## 三ツ沢公園野球場（横浜市立市民病院跡地） 基本設計案について

# 三ツ沢公園野球場（横浜市立市民病院跡地）基本設計案

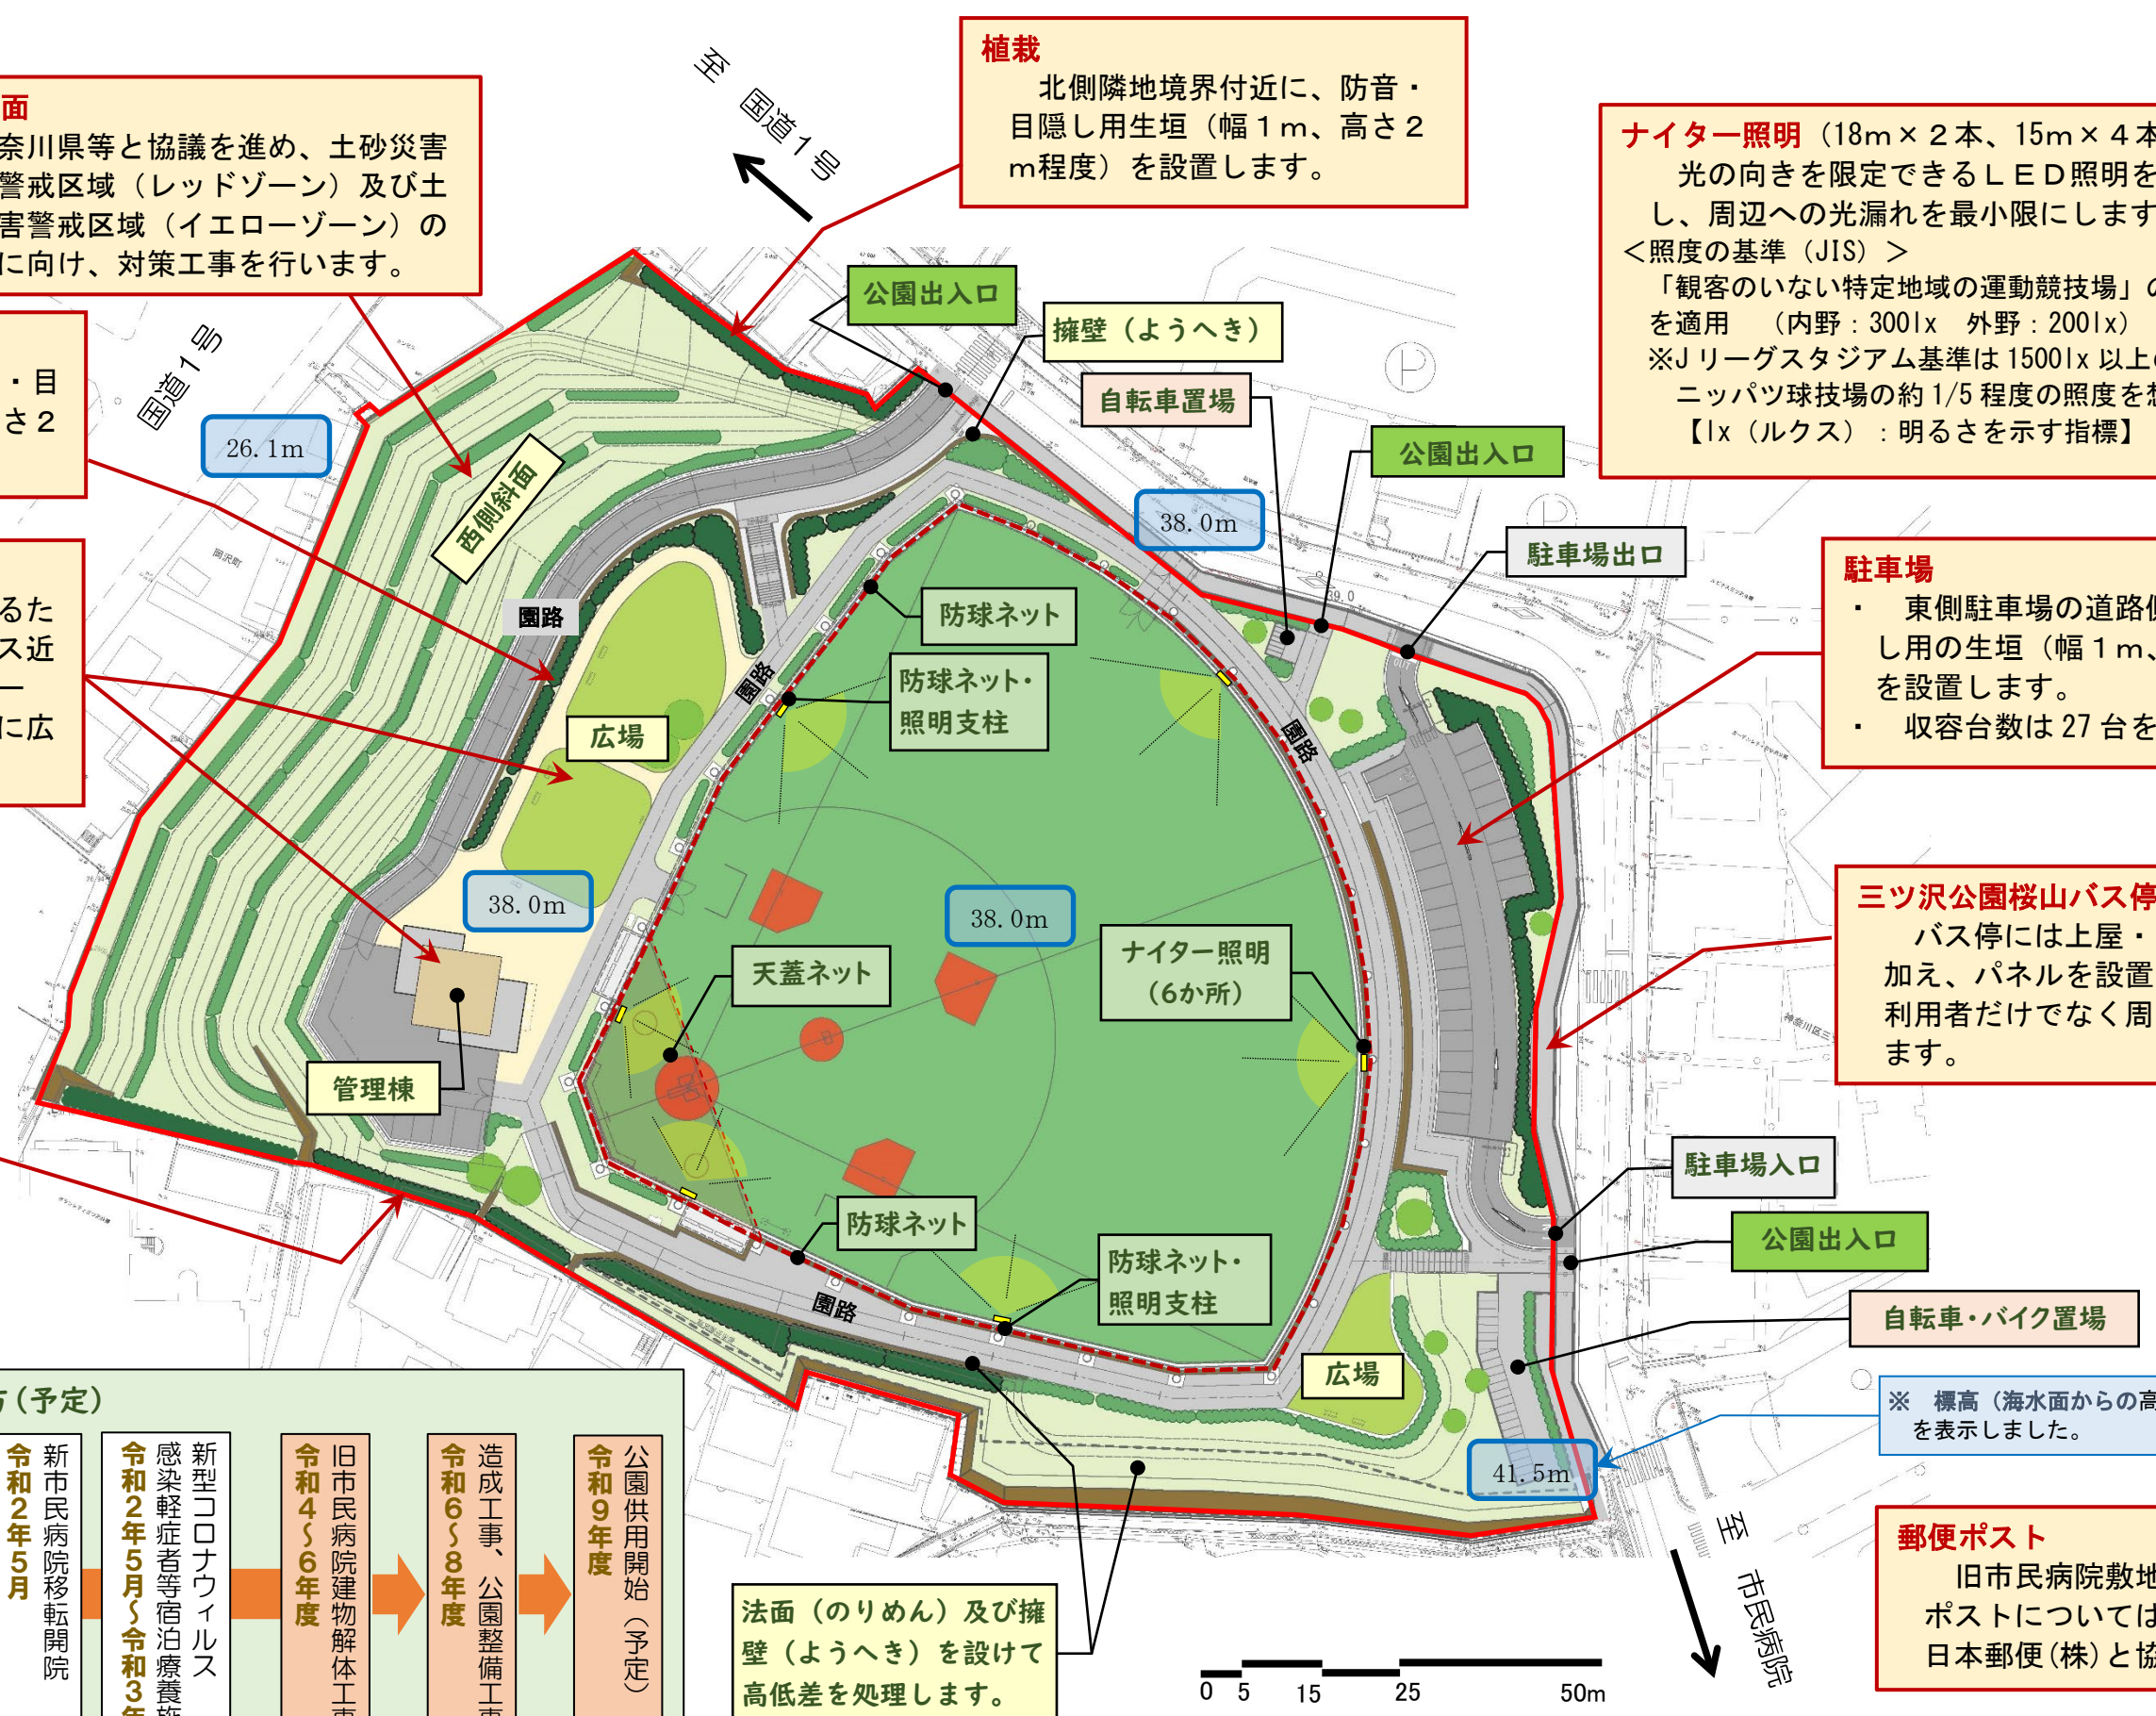
主なご意見	回答・検討結果
<p>&lt;駐車場&gt;</p> <p>① なぜ今回整備区域に新規の駐車場が必要なのか。</p> <p>② 野球場を使用するためだけにこれだけの駐車台数が必要なのか。</p> <p>③ 駐車場の位置を野球場東側から西側に変更し、野球場東側を近隣に開かれた開放的な場所にして欲しい。</p> <p>④ Jリーグなど大規模なイベントの開催時に野球場利用者は今回整備する駐車場を利用できないのではないのか。</p>	<p>① 既設駐車場から今回整備区域にアクセスするには、車道の横断が必要であり、また坂道の通行などバリアフリーの観点からも、駐車場の整備は必要と考えます。</p> <p>② 野球は道具類が多いため、自動車での運搬が想定されます。道具や選手の運搬をスムーズにし、かつ、予約枠前後のチームの入替時にも周辺道路への影響を解消するためには、他球場の実績から、30台内外の駐車台数が必要と考えます。</p> <p>③ 駐車場は、敷地西側に配置した場合、以下の安全上の懸念が想定されるため、基本設計案の位置が適切であると考えます。</p> <ul style="list-style-type: none"><li>・ 駐車場の出入口が1か所となり、さらに国道1号の交差点「市民病院入口」と近いため、交差点待機車両との錯綜が懸念されます。</li><li>・ 急こう配の下り坂の途中で車両出入口を作ることとなり、走行車両と駐車場を出入りする車両の接触等のリスクがより高まると想定されます。</li></ul> <p>④ Jリーグなど大規模なイベントの開催時には、野球場利用者や、周辺への影響が最小限になるよう、運用面で工夫してまいります。</p>
<p>&lt;三ツ沢公園桜山バス停&gt;</p> <p>⑤ バス停の位置を変更することはできないか。</p>	<p>⑤ 基本設計案でお示しているバス停の位置から、以前あったバス停の位置への変更は、交差点、公園・駐輪場の出入口に近接するため困難です。北側への位置変更は、北側道路のカーブと近くなるため困難です。バス停には上屋・ベンチの設置に加え、パネルを設置するなど、バス利用者だけでなく周辺環境に配慮し計画を進めます。</p>

神奈川県等と協議を進め、土砂災害特別警戒区域（レッドゾーン）及び土砂災害警戒区域（イエローゾーン）の解除に向け、対策工事を行います。

西側広場付近に、防音・目隠し用生垣（幅1m、高さ2m程度）を設置します。

利用者の利便性を高めるため、野球場のホームベース近くに管理棟（レストスペース）を配置し、その前面に広場を配置します。

南側隣地境界付近に、防音・目隠し用生垣（幅1m、高さ2m程度）を設置します。

北側隣地境界付近に、防音・目隠し用生垣（幅1m、高さ2m程度）を設置します。

光の向きを限定できるLED照明を採用し、周辺への光漏れを最小限にします。  
 <照度の基準（JIS）>  
 「観客のいない特定地域の運動競技場」の照度を適用（内野：300lx 外野：200lx）  
 ※Jリーグスタジアム基準は1500lx以上のためニッパツ球技場の約1/5程度の照度を想定  
 【lx（ルクス）：明るさを示す指標】

- ・ 東側駐車場の道路側に、防音、目隠し用の生垣（幅1m、高さ2m程度）を設置します。
- ・ 収容台数は27台を想定しています。

バス停には上屋・ベンチの設置に加え、パネルを設置するなど、バス利用者だけでなく周辺環境に配慮します。
